**LICITACIÓN PÚBLICA NACIONAL e INTERNACIONAL N° 866-SIGAF-2019**  
**EE 2019-16623716-GCABA-DGPAR**  
**OBRA “NUEVA SEDE del MINISTERIO de ECONOMÍA y FINANZAS del GCABA”**

**CIRCULAR CON CONSULTA N° 4**

TS-A-1'SS  
TABLERO SECCIONAL  
1° SUBSUELO

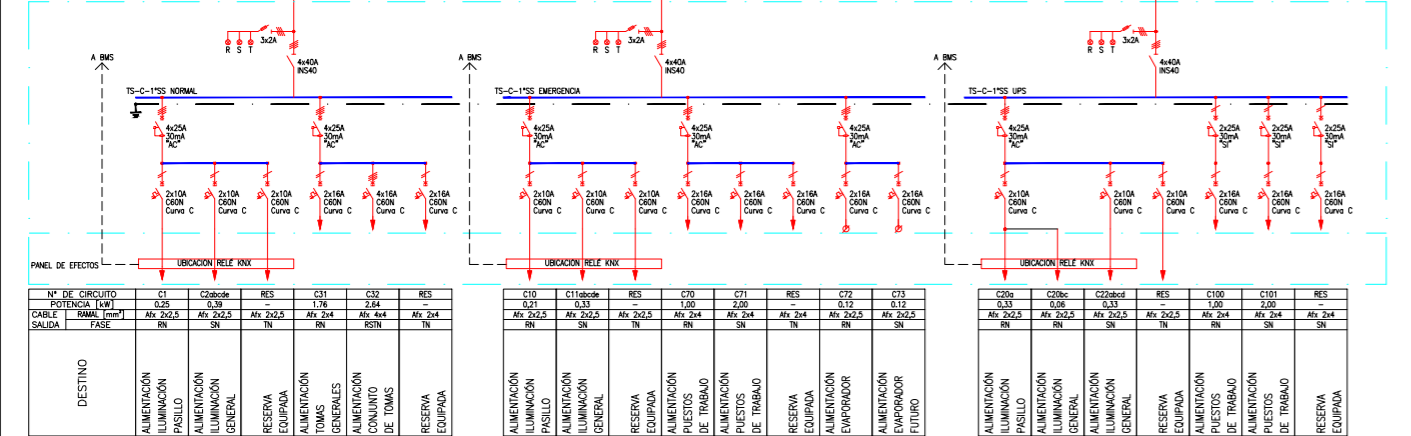
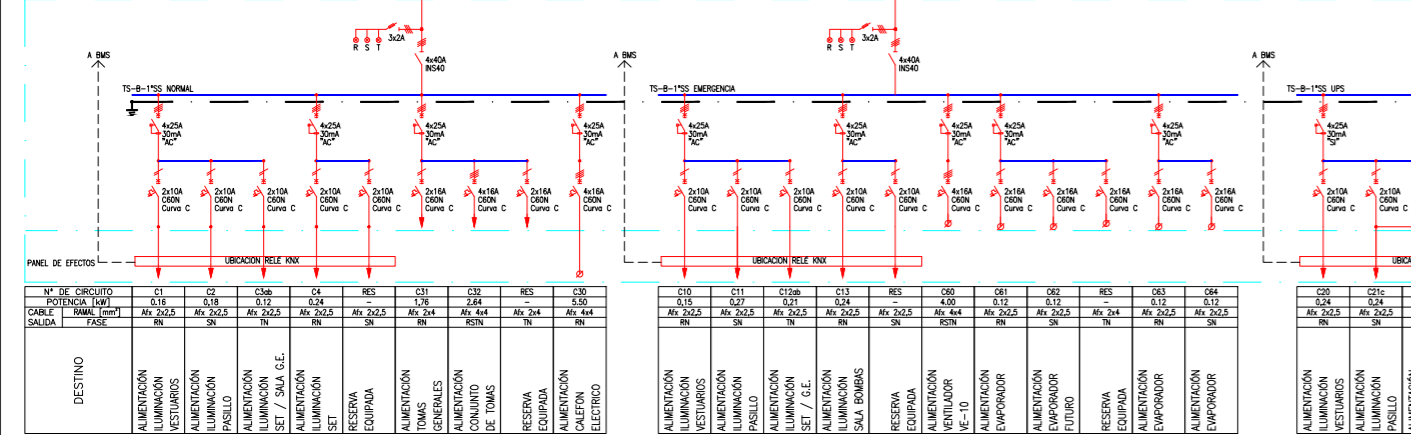
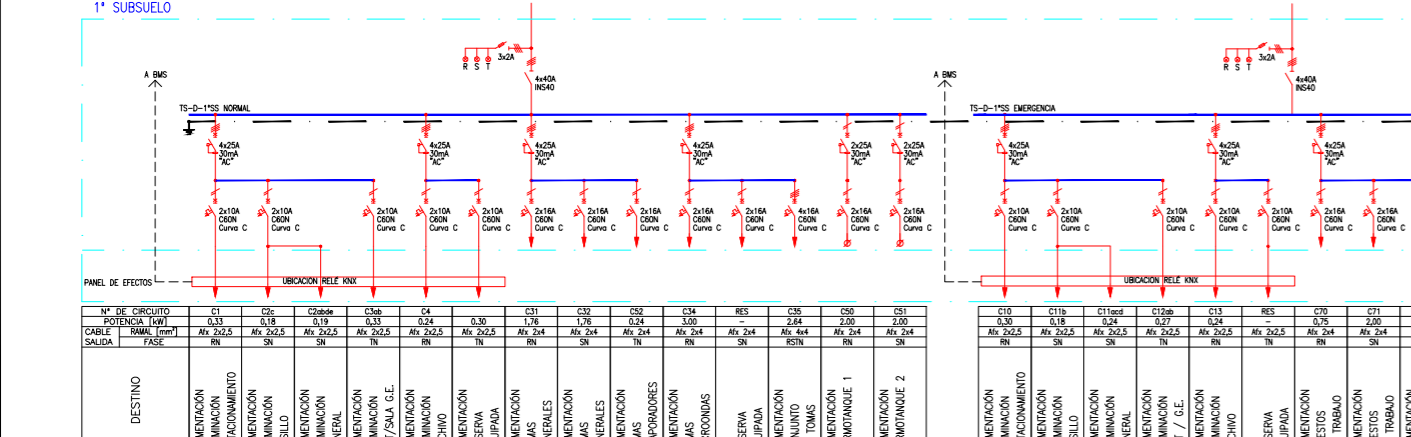
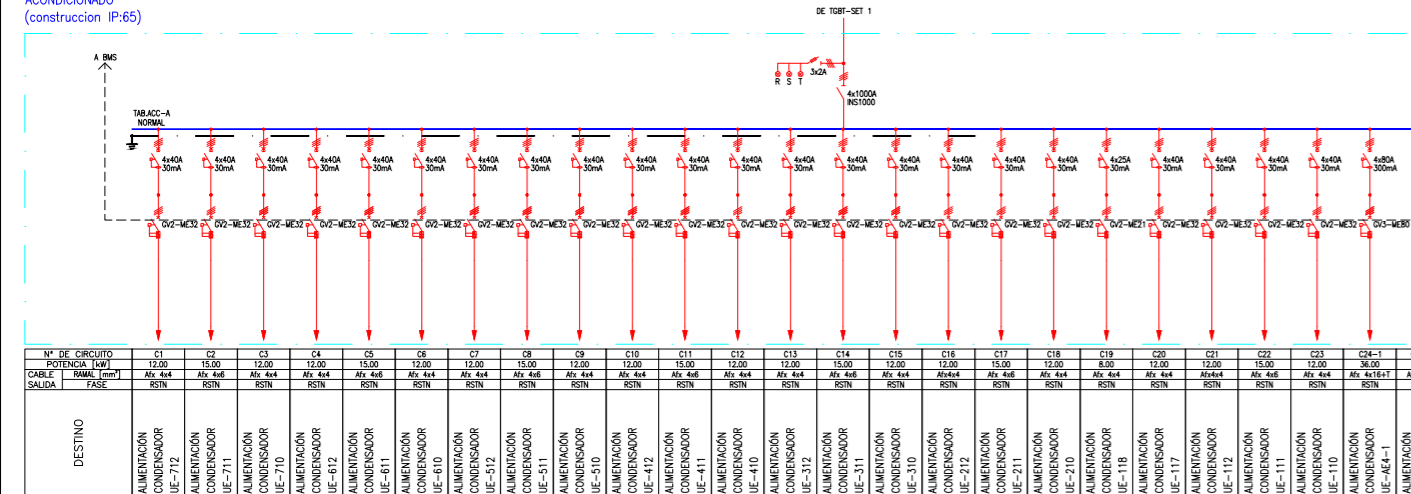
**18.19:** *Dado que los Tableros Seccionales de Piso (T.secc-A...D- 1°SS a 7°P) están alimentados desde sus respectivos TGBT's por 3(tres) Barras distintas a saber: 1- Barra Normal (Cía. Eléctrica), 2- Barra Emergencia (Grupo Electrónico) y 3- Barra UPS, solicitamos se nos informe si se deberán realizar envolventes individuales para cada Tablero Seccional de acuerdo a su alimentación.*

**RESPUESTA N°18.19:** NO, la envolvente exterior será única y contará con secciones internas diferenciadas.

TS-BUNKER  
1° SUBSUELO

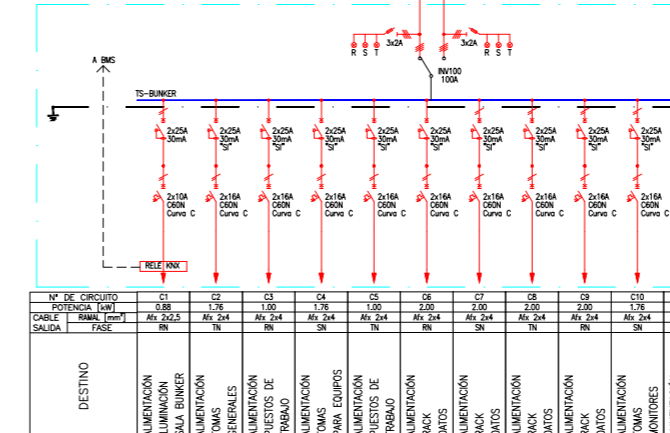
**20.4:** *No encontramos entre la documentación el tablero TS-BUNKER. Por favor, enviar dicho esquema unifilar.*

**RESPUESTA N° 20.4:** Complementando la documentación se adjunta en PDF esquema del tablero correspondiente.
